20.0775.02

Umwelt-, Verkehrs- und Energiekommission
Basel, 13. Januar 2021

Bericht der Umwelt-, Verkehrs- und Energiekommission

zum Ratschlag betreffend Ausgabenbewilligung für die Sanierung und Umgestaltung der Hörnliallee, am Otto Wenk-Platz und im Kohlistieg zugunsten von mehr Sicherheit, hindernisfreier Bushaltestellen sowie für die ökologische Aufwertung des Strassenraums

Abbildung 2: Friedhofsvorplatz gemäss Projekt

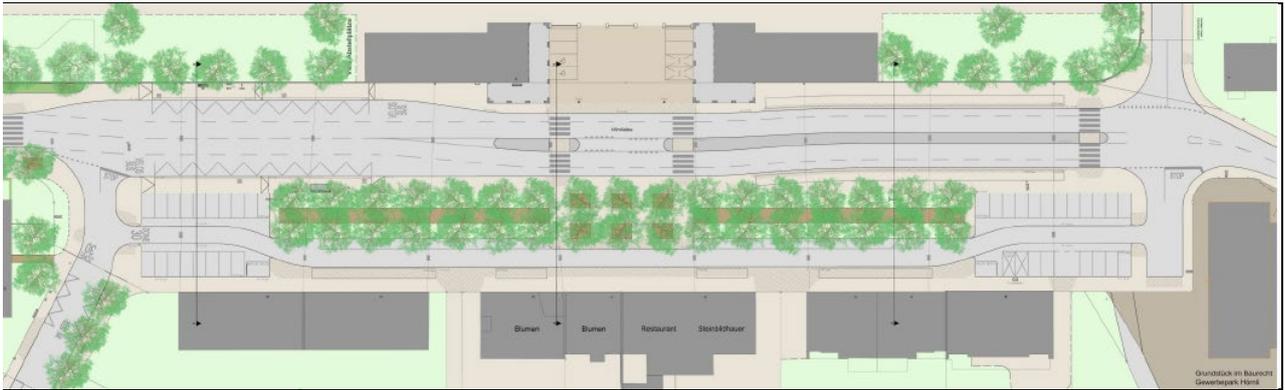
Aufgrund einer Forderung des Gemeinderats von Riehen verändert sich mit dem Projekt die Zahl der Parkplätze im Bereich der Hörnliallee nicht. Mit der Neuorganisation der Bushaltestellen und der Parkplätze auf dem Friedhofsvorplatz können die Forderungen entsprechend dem BehiG eingehalten und die Verkehrssicherheit im Bereich des Vorplatzes trotzdem verbessert werden. Auch das Potenzial zur Nutzung der Aufenthaltsflächen erhöht sich mit dem Projekt (vgl. Abbildung 2).

Abbildung 3: Potenzial Friedhofsvorplatz

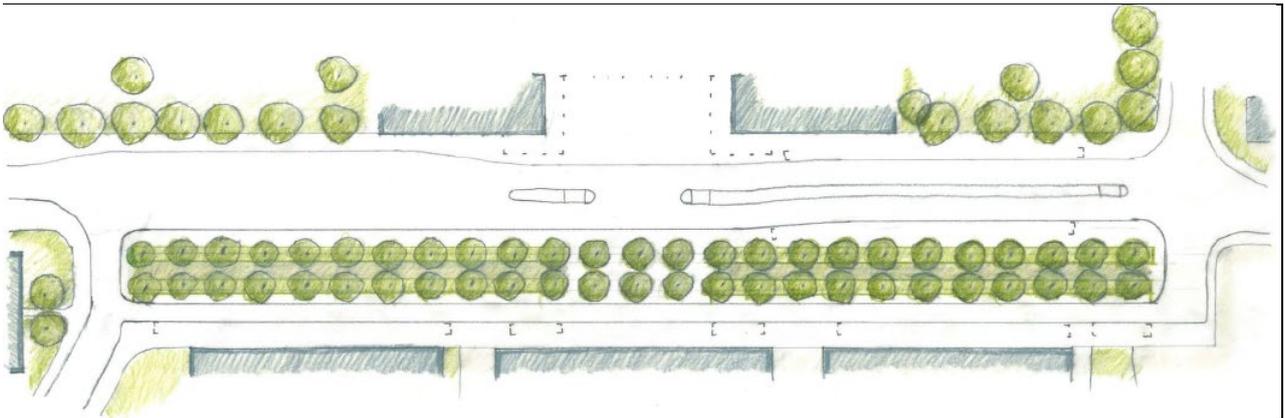
Die UVEK hat das Planungsamt gebeten aufzuzeigen, wie der Friedhofsvorplatz bei Nutzung des maximalen Potenzials für Grünflächen und den Fussverkehr aussehen würde. An Stelle der 48 Parkplätze auf der Fahrbahn entlang der Nebenfahrbahn und in den Kopfbereichen des Platzes könnten 16 zusätzliche Bäume gepflanzt und mehr Grünflächen und Flächen für den Fussverkehr geschaffen werden (vgl. Abbildung 3).

Die UVEK ist mehrheitlich der Meinung, Friedhof und Friedhofsvorplatz sollten eine Einheit bilden und der Vorplatz deshalb kein Parkplatz sein. Sie erinnert, dass der Grosse Rat den *Anzug Roland Engeler-Ohnemus und Konsorten betreffend Erneuerung der Hörnliallee in Riehen* mehrfach stehengelassen und erst abgeschrieben hat, als der Regierungsrat ein Projekt für die Umgestaltung in Aussicht stellte. Eine Forderung des Anzuges lautete, die Fläche für den motorisierten Verkehr auf dem Vorplatz des Friedhofs zu Gunsten des Langsamverkehrs auf das Notwendigste zu reduzieren und die Parkflächen zu bewirtschaften.

Zieht man die Auslastung der Parkplätze in Betracht, erscheint einer Mehrheit der UVEK eine Aufhebung der 48 Parkplätze als vertretbar. Heute hat es im Projektperimeter 162 Parkplätze, die durchschnittlich zu 60% belegt sind. Mit 108 Parkplätzen bliebe das Angebot ausreichend gross, um den durchschnittlichen Bedarf an normalen Tagen mit einer Auslastung von maximal 90% zu gewährleisten. Bei einer Auslastung von 90% ist mit keinem relevanten Parkplatzsuchverkehr zu rechnen. Zudem kann die Nachfrage mit einer geeigneten Bewirtschaftung der Parkplätze weiter reduziert werden, z.B. indem die zulässige Parkierdauer bei den Parkplätzen auf dem Friedhofsvorplatz kürzer gehalten wird als bei jenen am oberen Friedhofseingang am Grenzacherweg. Durch eine bessere Beschilderung kann der Parkplatz am Grenzacherweg zudem bekannter gemacht werden.

Die UVEK beantragt dem Grossen Rat mit 8:3 Stimmen, die Ausgabenbewilligung um 165'500 CHF zu erhöhen, damit das architektonische Potenzial des Friedhofsvorplatzes besser ausgenutzt werden kann. Nach Rücksprache mit dem Bau- und Verkehrsdepartement können 160'000 CHF davon als neue Ausgaben dem Mehrwertabgabefonds belastet werden. Um 5'500 CHF steigen die bei der Stadtgärtnerei anfallenden jährlichen Folgekosten für die Pflege der zusätzlichen Bäume und Vegetationsflächen.
